Vysvětlení, změna, doplnění zadávacích podmínek č. 6 (Dodatečná informace č. 6)

Veřejná zakázka: Oblastní nemocnice Jičín – pavilon psychiatrie – stavební práce

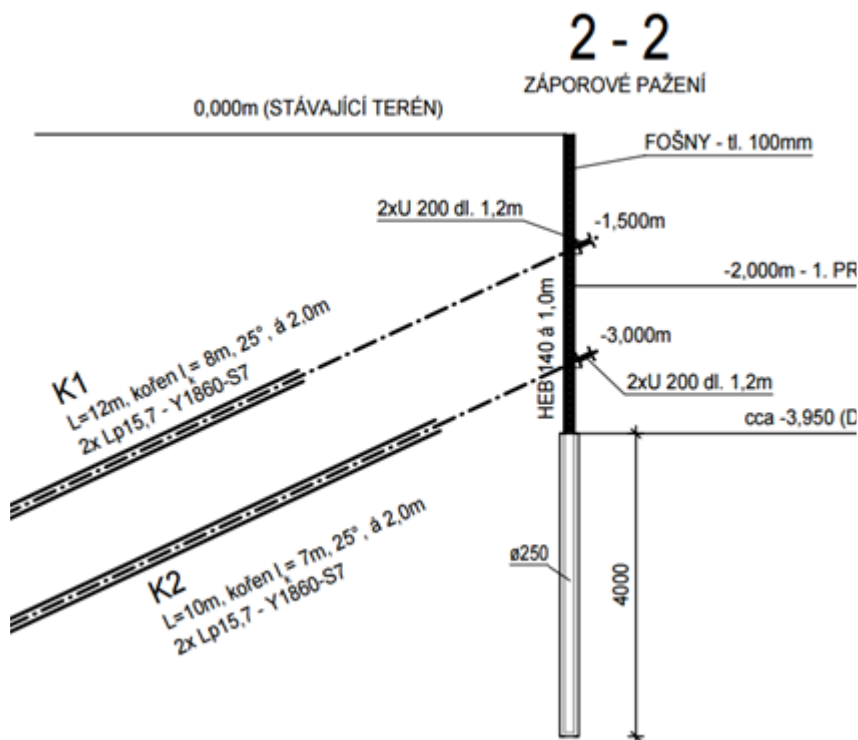
Vrty pro zápor (pol. č. 28) neuvádí výměru pro celou délku zápor a neshoduje se s výměrou pro zřízení zápor (pol. č. 6). Prosíme o úpravu.

D.1.1.A_p.č. 13, 28, 18-19_provedena úprava VV

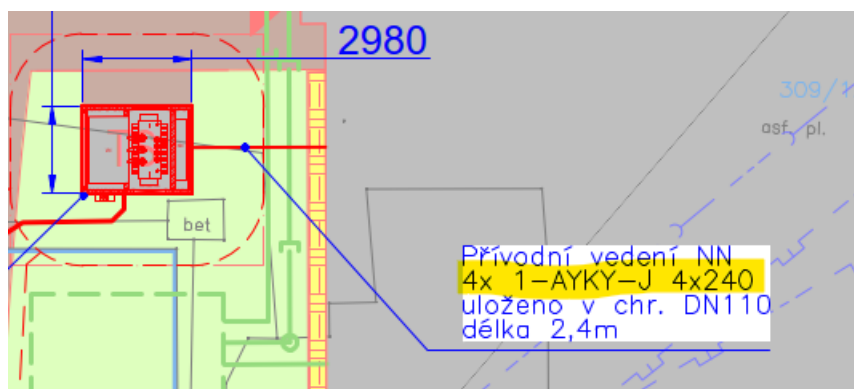
1. **Uchazeč žádá o sjednocení požadovaného typu a dimenze kabelů pro smyčku VN.** V projektové dokumentaci se často opakuje tvrzení, že připojení bude probíhat na soustavu o napěťové hladině 35kV. V situačním výkrese a výkazu výměr je však uvedena kabeláž pro napěťovou hladinu 22kV.
2. **Uchazeč žádá o opravu položek kabeláže pro připojení trafostanice.** Dle PD proběhne připojení nové trafostanice za pomoci **smyčky** vyvedené ze stávajícího zemního vedení VN. Pokud budeme akceptovat fakt, že délka vedení je 108,5m (dle výstřižku situačního výkresu přiloženého výše), tak výměra položky 4 z listu „IO 06b - KT - Kabelové trasy“ není dostatečná. Položka obsahuje pouze jednu žílu z požadovaného tří žílového vedení VN. Tudíž položka musí mít buď trojnásobnou výměru, nebo popis položky musí obsahovat všechny tři žíly.

V dokumentu „D.2-2 Situační schéma trasy VN“ je uvedeno:

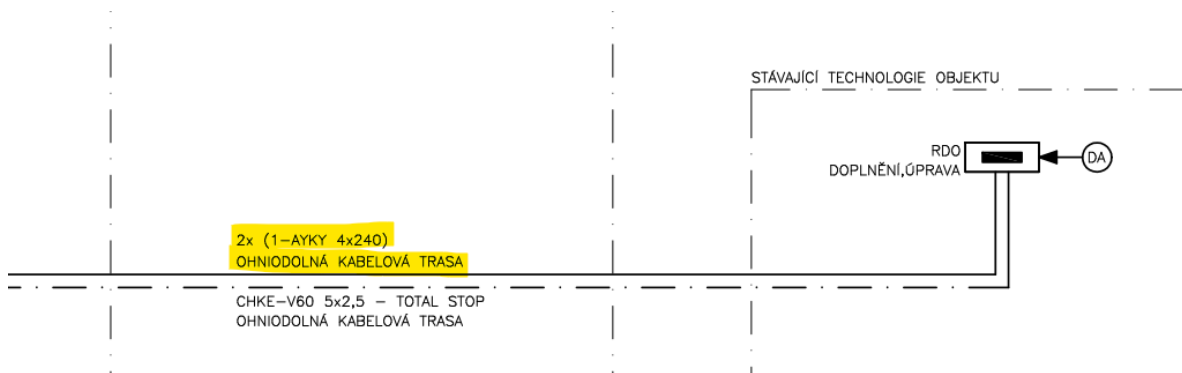
Ve VV se nenachází položky pro dodávku ani montáž zmiňovaného kabelu AYKY.

Dotaz bude zodpovězen v rámci dalších dodatečných informací. V době uveřejnění této dodatečné informace zadavatel nemá k dispozici odpověď z důvodu prodlení ze strany třetího subjektu, které zadavatel nemůže ovlivnit.

V dokumentu „23026-DPS-D.1.4.5-SO 01-32 – Schéma rozvodů NN areál“ je uvedeno:

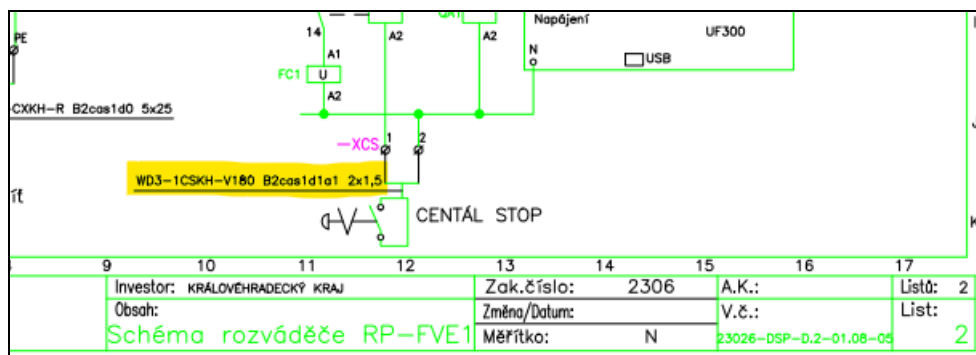
Zadavatel uvádí požadavek na funkčnost kabelové trasy při požáru, ale také uvádí, že kabeláž má být provedena kabely AYKY 4x240. Kabelový propoj do dieselagregátu musí být schopen také zachovat funkčnost při požáru.

Uchazeč prosí o opravu.

Dotaz bude zodpovězen v rámci dalších dodatečných informací. V době uveřejnění této dodatečné informace zadavatel nemá k dispozici odpověď z důvodu prodlení ze strany třetího subjektu, které zadavatel nemůže ovlivnit.

V dokumentu „23026-DSP-D.2-01.08-05 _Rozvaděč RP-FVE1“ je uvedeno:

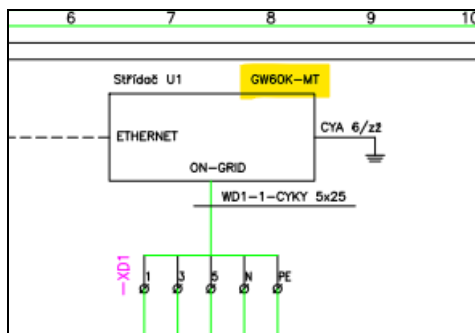
Kabeláž pro tlačítko Cental Stop FVE není obsažena ve výkazu-výměr.

Uchazeč žádá o doplnění.

Dotaz bude zodpovězen v rámci dalších dodatečných informací. V době uveřejnění této dodatečné informace zadavatel nemá k dispozici odpověď z důvodu prodlení ze strany třetího subjektu, které zadavatel nemůže ovlivnit.

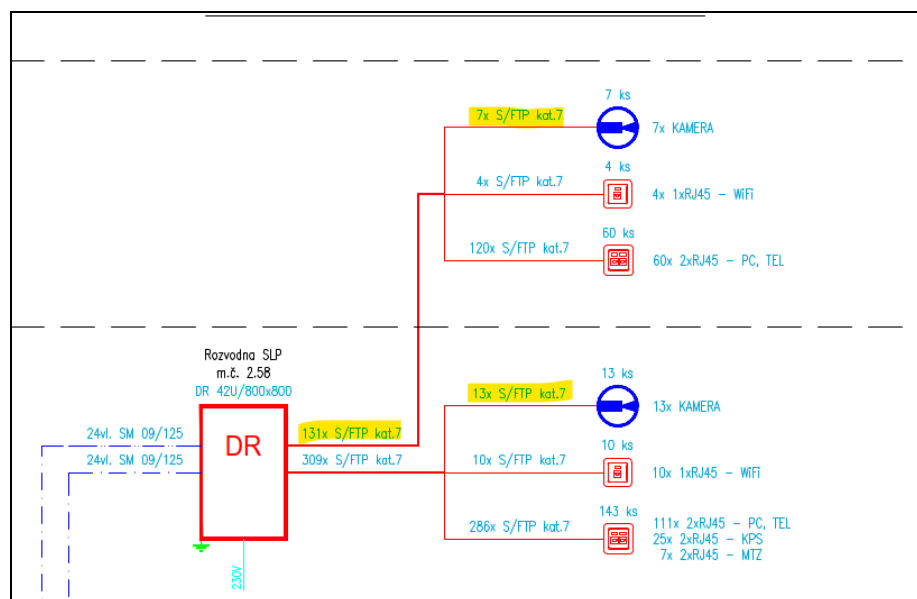
Uchazeč žádá o sdělení, které parametry jsou správné.
